EXAMEN DE L'ÉNONCÉ DES INCIDENCES ENVIRONNEMENTALES DU PROJET DE FORAGE EXPLORATOIRE DANS LE BASSIN ORPHAN DE TERRE- NEUVE DE BP CANADA ENERGY GROUP

La présente réponse des Sciences découle du processus de réponse des Sciences mené le 14 décembre 2018 sur l'Examen de l'étude d'impact environnemental (EIE) du projet de forage exploratoire du bassin orphelin de Terre-Neuve de BP.

Figure 1 : Exemple de rendement du modèle HYCOM par rapport aux données des flotteurs ARGO.

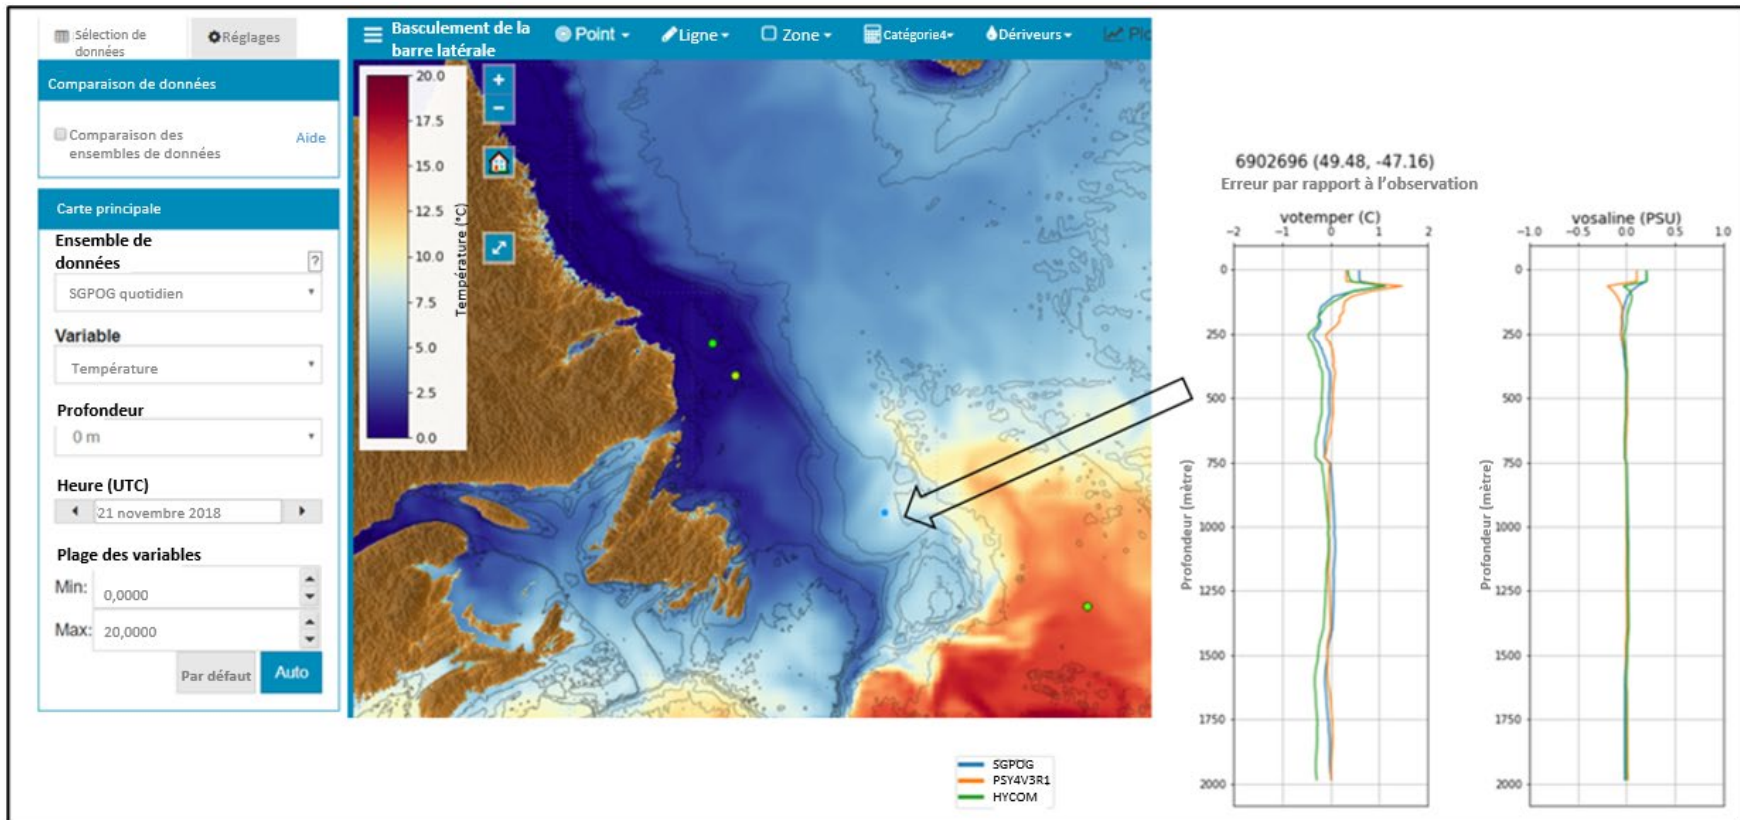
La nouvelle analyse du modèle de HYCOM n'a pas non plus été vérifiée par rapport aux observations par dispositifs ancrés qui étaient disponibles.

Aucun autre modèle de référence n'est utilisé pour donner une idée de l'exactitude des modèles océaniques dans la zone (voir la figure 1).

Figure 2 : Variabilité des courants de 1993 à 2015 selon la nouvelle analyse.

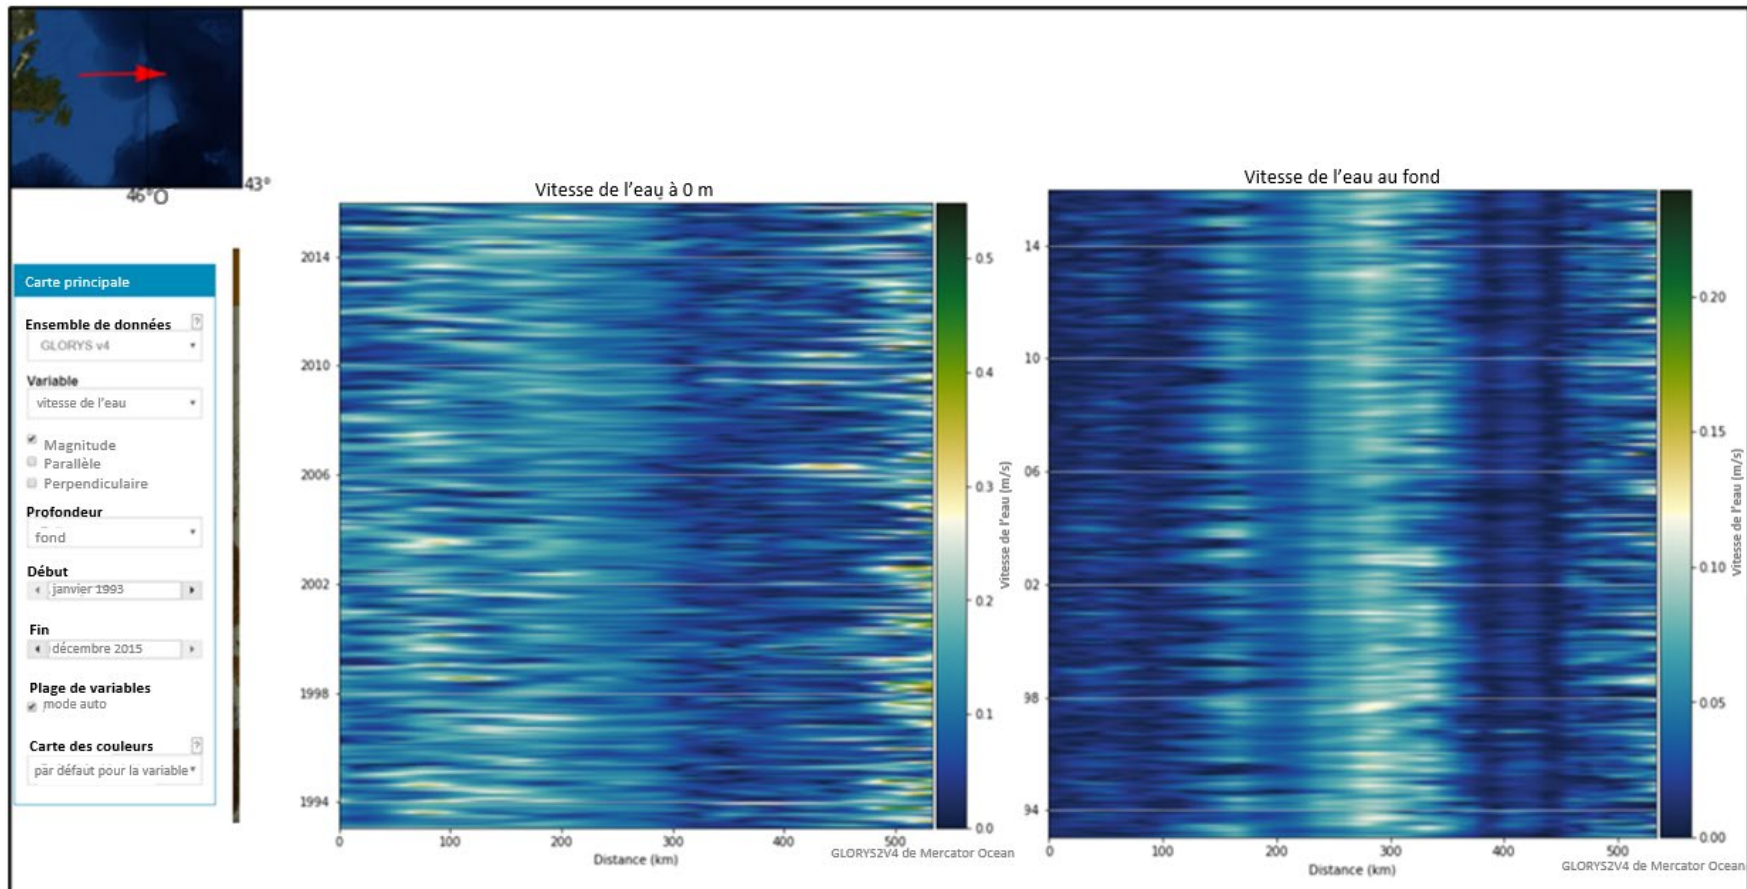
D'autres analyses plus récentes sont disponibles : IE GLORYS 12 (Mercator Ocean International) CMEMS, 1993-2017. Celles-ci portent sur des périodes plus récentes et peuvent examiner l'évolution des tendances de l'environnement dans le bassin Orphan.

L'EIE devrait expliquer pourquoi le modèle de HYCOM n'a pas été utilisé pour fournir une stratification annuelle type.

Figure 3 : Évolution de la température dans WOB, données provenant de GLORYS 4.

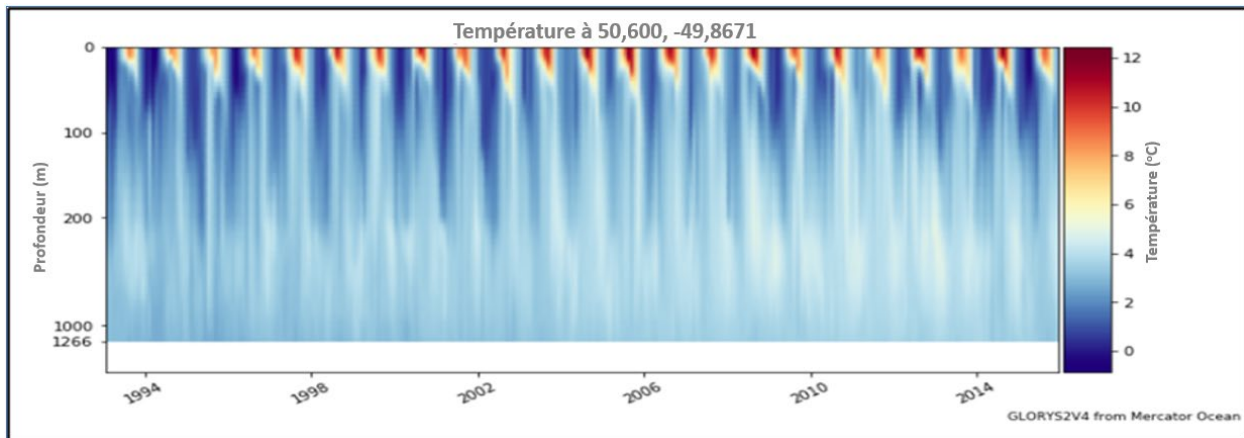
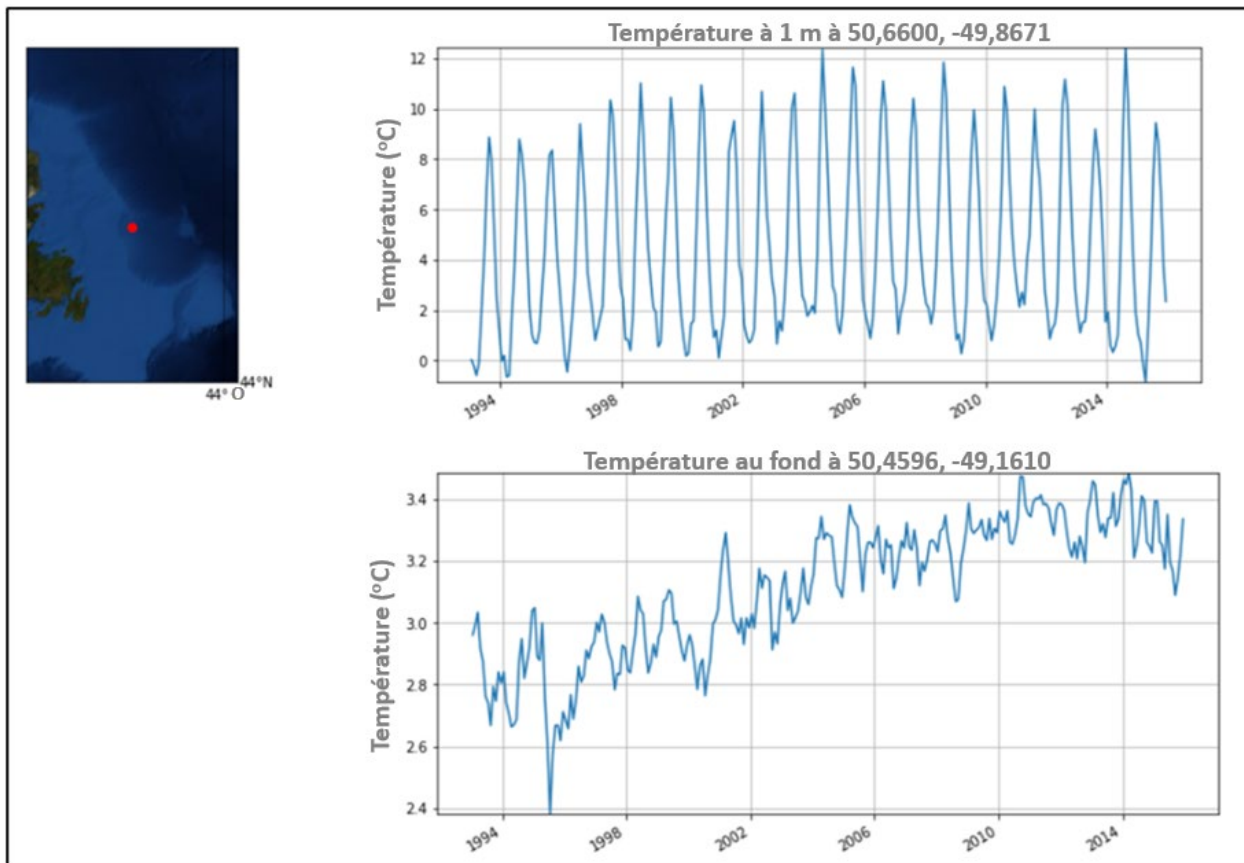
La nouvelle analyse GLORYS4 montre qu'il y a un réchauffement de la température au fond de 1 °C dans la zone du WOA, ce qui semble indiquer un changement de stratification/densité dans la zone sur 20 ans.

L'EIE devrait expliquer l'incidence qu'aurait un tel changement (le cas échéant) sur la suspension des fluides de forage ou du pétrole dans la colonne d'eau, ou encore sur le profil de distribution des boues de forage épaisses (voir les figures 3 et 4).

Figure 5 : Vitesse moyenne mensuelle de l'eau en surface et au fond, selon la nouvelle analyse de GLORYS 4 à 50,67 N, -49,8671 O, de 1992 à 2016

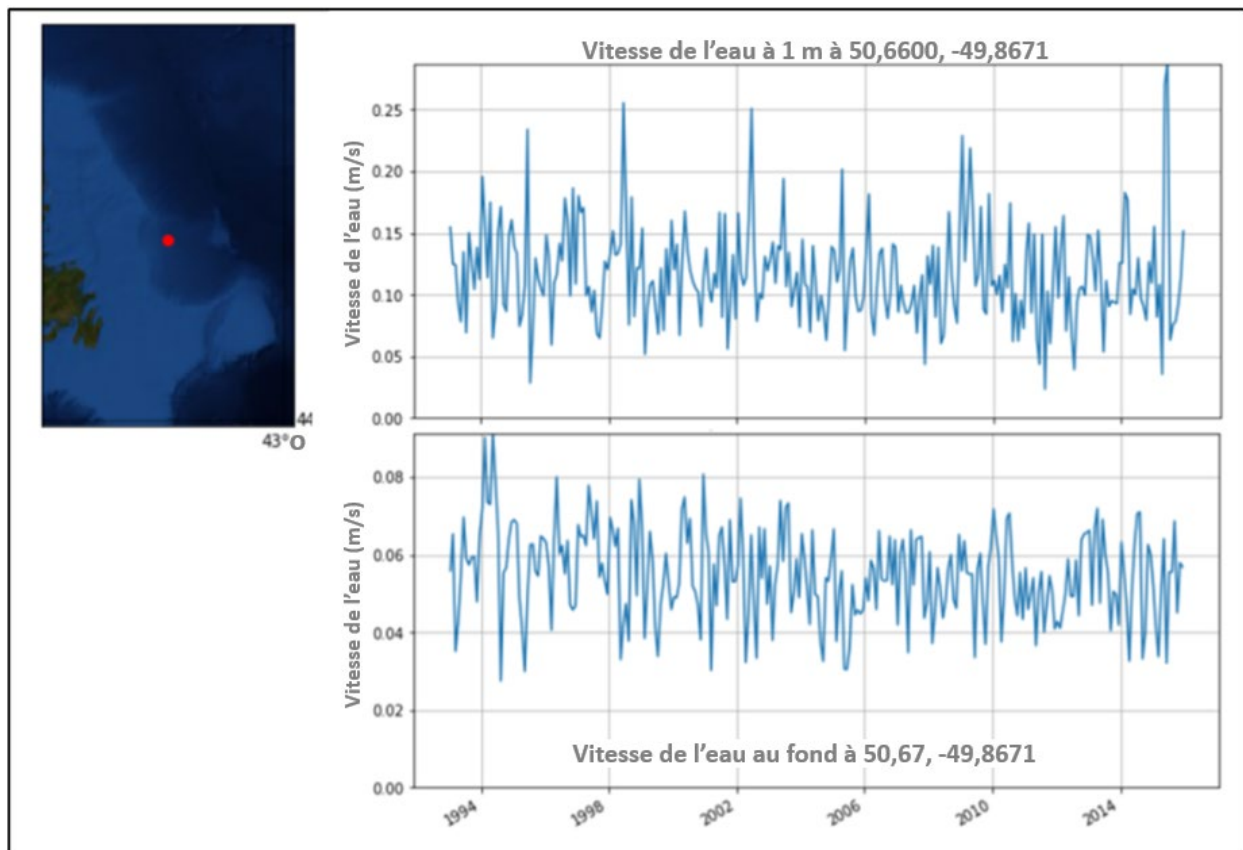
On suggère d’expliquer pourquoi la vitesse de surface est utilisée pour indiquer une zone de haute énergie de surface pour des événements qui se produisent à 1 300 m ou plus. L’EIE devrait également préciser pourquoi les résultats du modèle de HYCOM utilisés pour les courants au fond n’ont pas permis de déterminer les situations de haute ou basse énergie.
